Zeitschrift: Schweizerische Bauzeitung
Herausgeber: Verlags-AG der akademischen technischen Vereine
Band: 93/94 (1929)
Heft: 19

Ideen-Wettbewerb zur Neugestaltung der Plätze am Hauptbahnhof Zürich.

Aus dem Bericht des Preisgerichtes.

1. Rang (4300 Fr.): Entwurf Nr. 13. — Otto Pfleghard, Architekt, Mitarbeiter G. Stickel, beide in Zürich. — Bahnhof- und Leonhardplatz 1:2500.

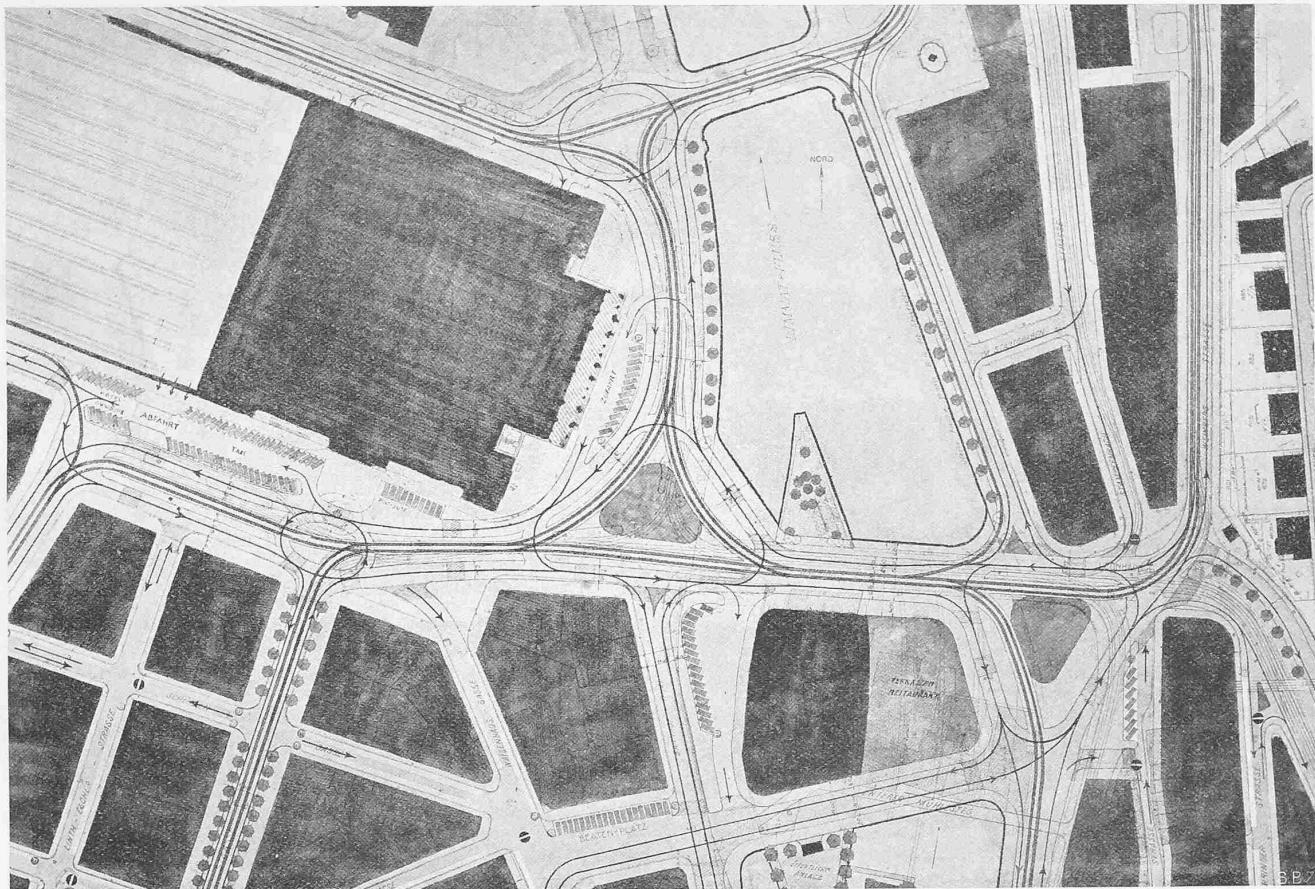
Nr. 13 „Trennen und Ordnen“. In dem sonst sehr flüssigen Fahrverkehr fehlt die direkte Durchfahrt vom Bahnhofplatz nach der neuen Postbrücke. Die Liniengeführung eines Geleises über die neue Postbrücke und die Kasernenstrasse ist nicht zweckmäßig. Die ellipsenförmige Insel am Ausgang der Bahnhofstrasse ist jedenfalls in dieser Gestalt, weil zu klein, abzulehnen. Am Ausgang der Walchebrücke sind die Längen auf den Dreieckseiten des Strassenbahndreieckes zu kurz. Die für den Leonhardplatz erzielte flüssige Anordnung der Fahrwege ist dadurch erreicht, dass die Strassenbahnlinien aus dem Seilergraben in die Mühlegasse/Limmattquai umgelegt worden sind. Es ist fraglich, ob diese für den Leonhardplatz erzielte Vereinfachung, mit der an anderer Stelle Nachteile verbunden sind (Kreuzungspunkt Mühlegasse/Limmattquai), zweckmäßig ist. Der Umweg für den Verkehr von Osten nach Westen über die Bahnhofbrücke nach dem Bahnhofplatz hält sich in erträglichen Grenzen und diese Fahrrichtung bleibt ziemlich frei von der Bahnhofvorfahrt.

2. Rang (4100 Fr.): Entwurf Nr. 31. — Arthur Gagg, Ingenieur, und Max Hirt, Ingenieur, beide in Zürich. — Bahnhof- und Leonhardplatz 1 : 2500.

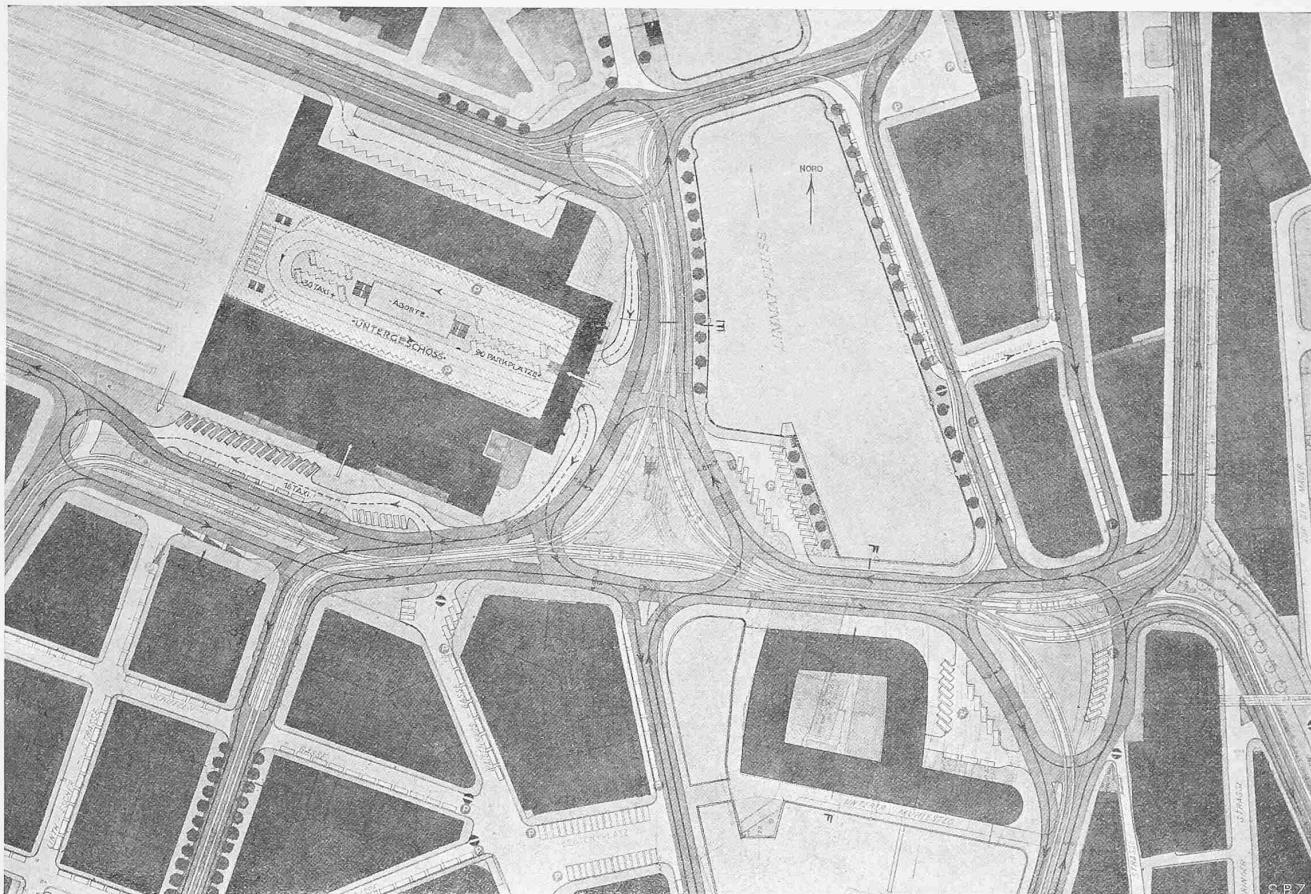
Nr. 31 „Trennung I“. Dieser Entwurf ist ähnlich zu beurteilen wie der Entwurf Nr. 13. Die flüssige Durchfahrt vom Bahnhofplatz nach der Postbrücke ist aber vorhanden. Der Vorschlag für den Leonhardplatz ist nicht zweckmäßig. Beachtenswert, aber nicht vollkommen gelöst, ist die direkte Verbindung Seilergraben/Weinbergstrasse. Der Umweg im Fahrverkehr Bahnhofbrücke-Bahnhofplatz (Ost-West) holt auf dem Bahnhofquai zu weit nach Norden aus und bringt unzulässigerweise diesen Verkehr mit der Bahnhofvorfahrt unmittelbar in Berührung. Diese ist überhaupt vom durchgehenden Nord-Südverkehr nicht genügend getrennt, da hier nur eine Vorfahrt (Parkspur) vorhanden ist. Ungünstig ist die Lösung hinsichtlich der kreisrunden Insel Nr. 2 bei der Einmündung der Waisenhausstrasse. Anzuerkennen ist die vorgeschlagene Anlage der Haltestelle in der Bahnhofstrasse unter Beseitigung von fünf Baumpaaren; dieses Ausbauprofil ist aber auf die ganze Länge der Bahnhofstrasse zwischen Bahnhofplatz und Schützengasse auszudehnen. Der Entwurf zeichnet sich durch grosse Sparsamkeit aus, da die Limmat nur wenig überdeckt ist. Allerdings wird hierdurch der Schaffung neuer Parkplätze in der Nähe des Bahnhofes zu wenig Rechnung getragen. Die Regelung des Verkehrs bei der Einmündung der Lagerstrasse ist kleinlich. Am Parkplatz an der Gessnerallee muss eine weitgehende Schonung der Bäume verlangt werden. Die kreisförmige Insel bei der Einmündung der Mühlegasse in den Limmatquai bleibt besser weg.

3. Rang (4000 Fr.): Entwurf Nr. 48. Albert Bodmer, Ingenieur, und Harry Ziegler, Architekt, beide in Winterthur. — Bahnhof- und Leonhardplatz 1 : 2500.

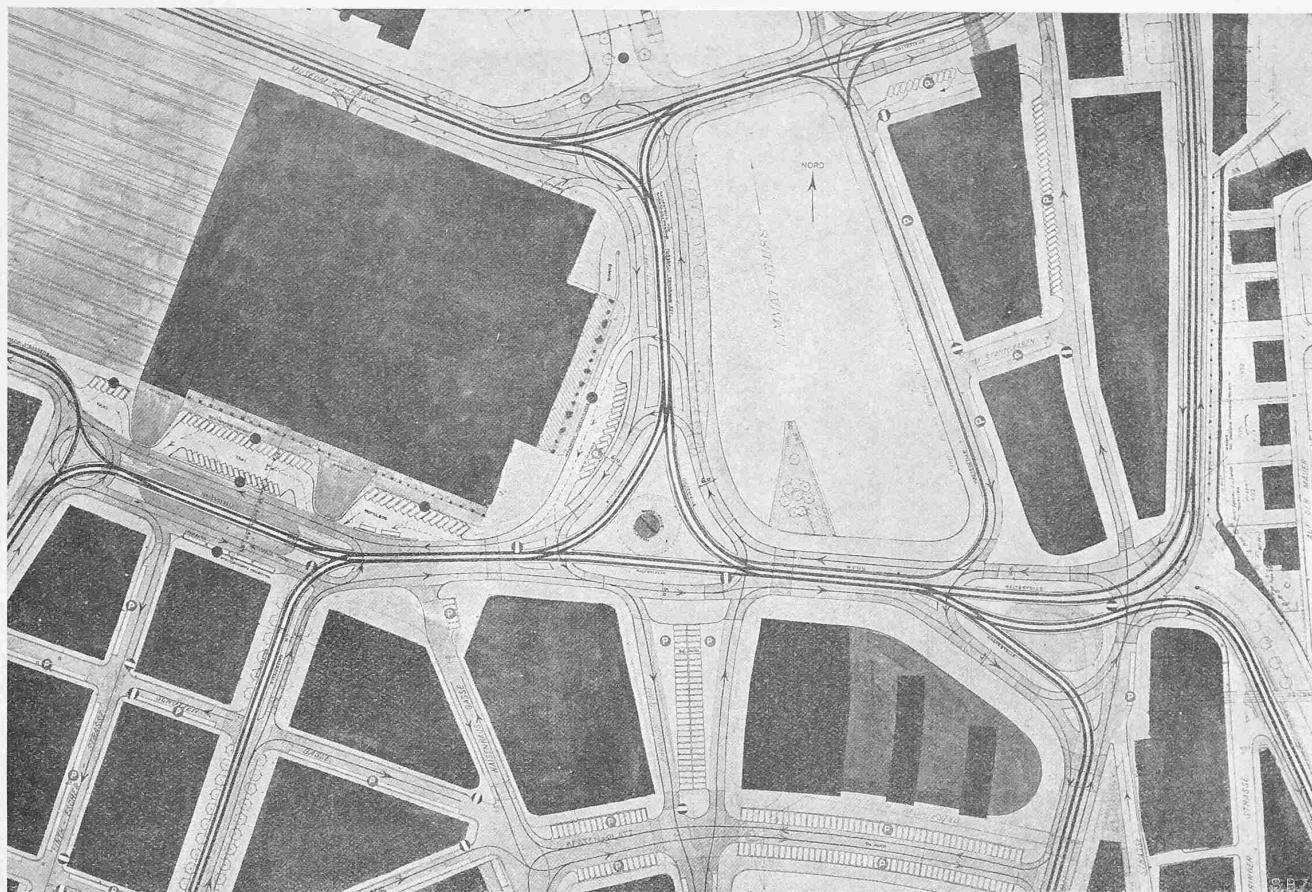
Nr. 48 „Rationelles Provisorium“. Der Entwurf steht an Flüssigkeit der Fahrwege dem Entwurf Nr. 13 kaum nach. Nicht genügend gelöst ist die Verkehrsführung an der kritischen Stelle zwischen der Südostecke des Bahnhofgebäudes und dem Café du Nord. In der Bahnhofstrasse ist die Haltestelle zwischen Bahnhofplatz und Schützengasse richtig unter Beseitigung der Bäume vor-

gesehen. Für die Verbreiterung der Bahnhofstrasse auf ihrer oberen Strecke schlägt der Verfasser die Zurücksetzung der Bäume vor. Unrichtig ist die Führung der Strassenbahnschleife über die Postbrücke und die Kasernenstrasse. Auf dem Leonhardplatz sind die Haltestellen für die Linien 1 und 3 zu knapp, immerhin wird dieser Nachteil ausgeglichen durch den zwar unbefriedigenden Vorschlag, vier Strassenbahngeleise zu erstellen. Der Verfasser regt an, das Untergeschoss unter der Halle des Aufnahmegebäudes zu grossen Autoaufstellplätzen auszunützen. Dieser Vorschlag steht ausserhalb des Rahmens des Wettbewerbes. Er bringt für den Verkehr zwischen Aufnahmegebäude und Strasse die Schwierigkeit mit sich, dass eine Vorfahrt vor der Ostseite des Aufnahmegebäudes (für die mit Gepäck Abreisenden) unmöglich gemacht wird, da hier die beiden Rampen in das Kellergeschoß hineinführen. Im Erläuterungsbericht wird angedeutet, dass dieser Verkehr an der Bahnhofplatzvorfahrt mitabgefertigt werden soll, was aber unzulässig, weil dieser Raum für die ankommenden Reisenden und ihr Gepäck frei zu halten ist. Das Gepäck der Abreisenden müsste also entweder auf der Nordseite des Aufnahmegebäudes von der Museumstrasse her zusammen mit dem Expressgut oder in der unterirdischen Parkierungsanlage mitabgefertigt werden. Beides stösst auf erhebliche Schwierigkeiten.

4. Rang ex aequo (3800 Fr.): Entwurf Nr. 34. — J. Schütz und E. Bosshard, Architekten, beide in Zürich. — Bahnhof- und Leonhardplatz 1:2500.

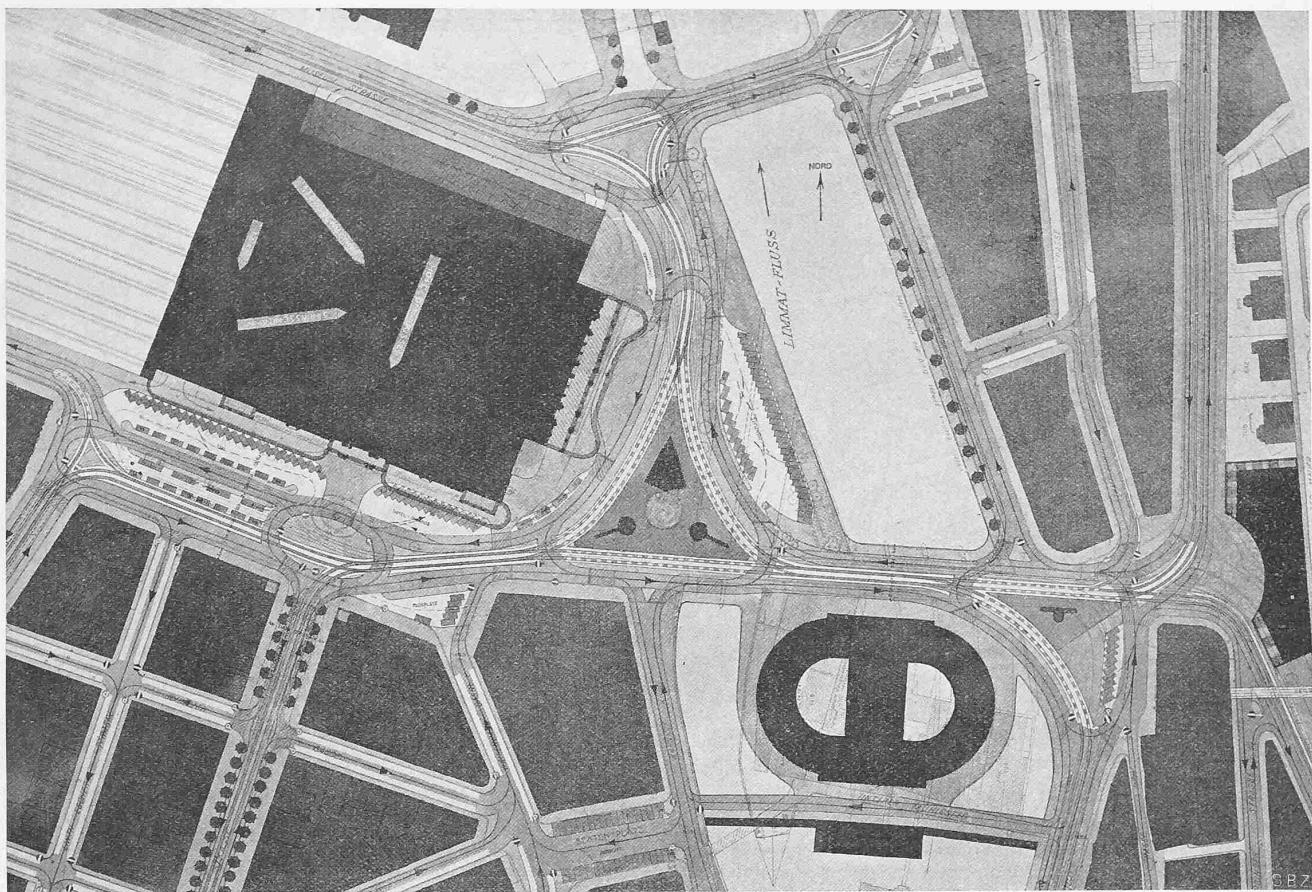
Nr. 34 „Fussgänger, Fahrzeuge, Strassenbahn“. Der Fahrverkehr ist im allgemeinen flüssig und die Vorfahrten sind vom durchgehenden Verkehr gut getrennt. Bemerkenswert sind die dem Ein- und Ausgang auf der Südseite des Aufnahmegebäudes vorgelagerten Zungen, durch welche der Fussgängerverkehr zweifellos gut gesichert und erleichtert wird und die Parkplätze scharf begrenzt werden. Die kritische Stelle zwischen der Südostecke des Bahnhofgebäudes und dem Café du Nord ist nicht einwandfrei behandelt, da durch das scharfe Vorziehen des Bürgersteiges die Durchfahrtbreite eingeengt und keine bestimmte Führung des Fahrverkehrs erreicht wird. Die grossen Parkplätze wurden nur dadurch erzielt, dass die Beatenbrücke sehr breit vorgesehen ist, und Limmat und Sihl in weitgehendem Masse überbaut sind. Der Verfasser macht den Vorschlag, in der Bahnhofstrasse den Einbahnverkehr in der Richtung nach dem Bahnhof einzurichten und die Strassenbahn an

den Westrand zu verschieben. Diese Abschnürung der ganzen Westseite der Bahnhofstrasse ist nicht zulässig und mit Rücksicht auf den vorhandenen Baulinienabstand auch nicht verständlich. Zur Entlastung des Bahnhofplatzes ist eine Strassenunterführung am linken Sihlufer vorgesehen. Der Vorschlag eines direkten Durchbruches vom Walcheplatz nach der Stampfenbachstrasse dürfte am Zusammenfallen von Steigung und Kurven scheitern.

4. Rang ex aequo (3800 Fr.): Entwurf Nr. 36. — Kessler & Peter, Architekten, Zürich. — Bahnhof- und Leonhardplatz 1 : 2500.

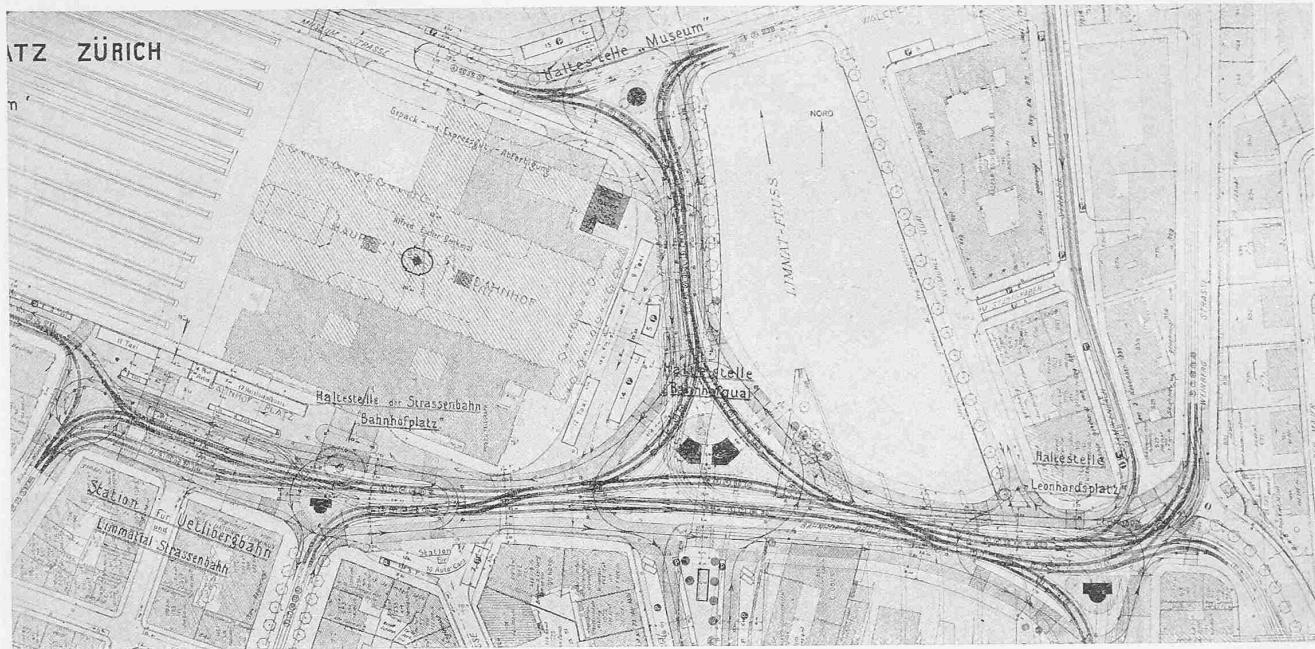
Nr. 36 „Schnell und ohne Gefahr“. Der Fahrverkehr ist flüssig geregelt; die dreieckförmige Insel auf dem Bahnhofquai ist aber zu weit nach Norden ausgezogen, sodass der Umweg im Ost-Westverkehr zu gross und ausserdem dieser Verkehr mit dem Bahnhofverkehr vor der Ostfront des Aufnahmegebäudes zusammengebracht wird. Die Ueberbauung des linksseitigen Flussarmes der Limmat unterhalb der Bahnhofbrücke geht zu weit. Die Haltestellen für die Strassenbahn sind zu scharf auf der dreieckförmigen Insel konzentriert, zumal nach der Aufteilung des Bahnhofplatzes und der für die Bahnhofstrasse dargestellten Lösung Haltestellen in der Bahnhofstrasse und vor den Hotels Victoria und National ohne weiteres möglich wären. Der Vorschlag für die Beatenbrücke ist verkehrstechnisch nicht zweckmässig.

Ankauf (1000 Fr.): Entwurf Nr. 15. — Hermann Sommer, Ingenieur, St. Gallen. — Bahnhof- und Leonhardplatz 1 : 2500.

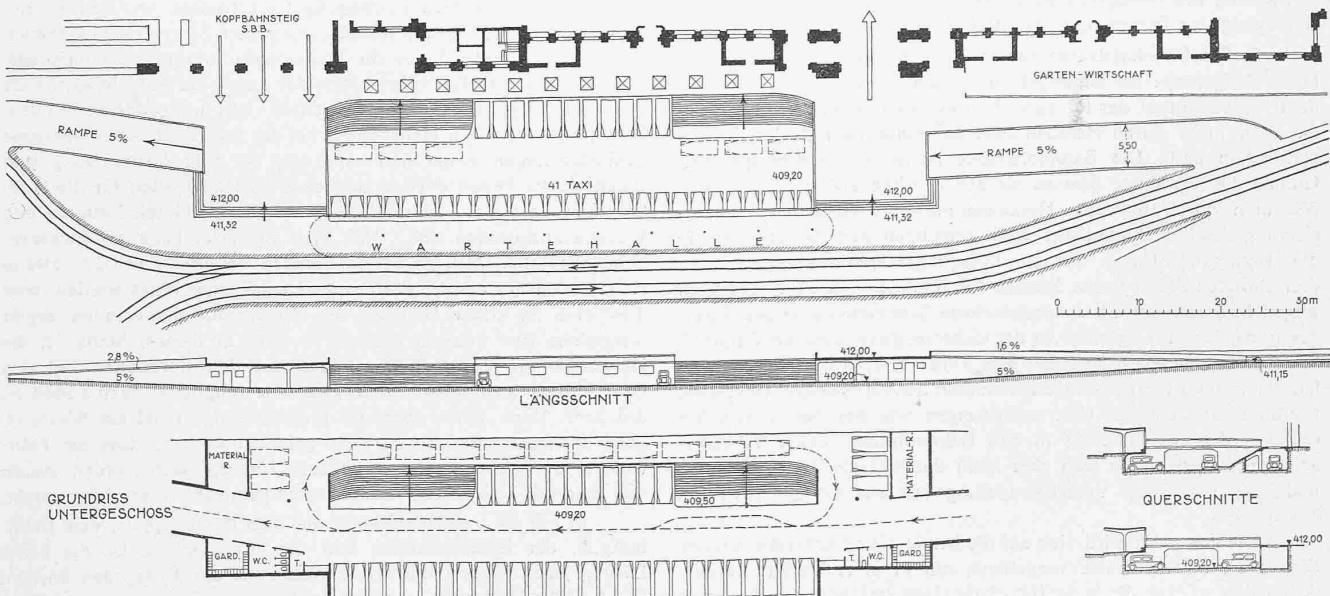
Nr. 15 „Refugium“. Der Entwurf zeigt in Einzelheiten sehr genau durchgearbeitete Lösungen. Die Strassenbahn ist auf dem Bahnhofplatz mit Geleisen zu reichlich bedacht. Die grosse dreieckförmige Haltestelle am Bahnhofquai kann nicht als zweckmässig anerkannt werden. Die Führung der Strassenbahn durch die Stampfenbachstrasse anstatt durch den Neumühlequai ist nicht richtig. Bemerkenswert ist, dass die im Programm mit 31,4 m vorgeschriebenen Längen der „Wartestrecken“ im Geleisedreieck am Westkopf der Walchebrücke nahezu erreicht wurden. An verschiedenen Strassenkreuzungen ist überflüssigerweise der Kreiselverkehr angeordnet. Der Fahr- und Fussgängerverkehr vor dem Bahnhof zwischen der Bahnhofstrasse und dem Café du Nord ist ungünstig geregelt.
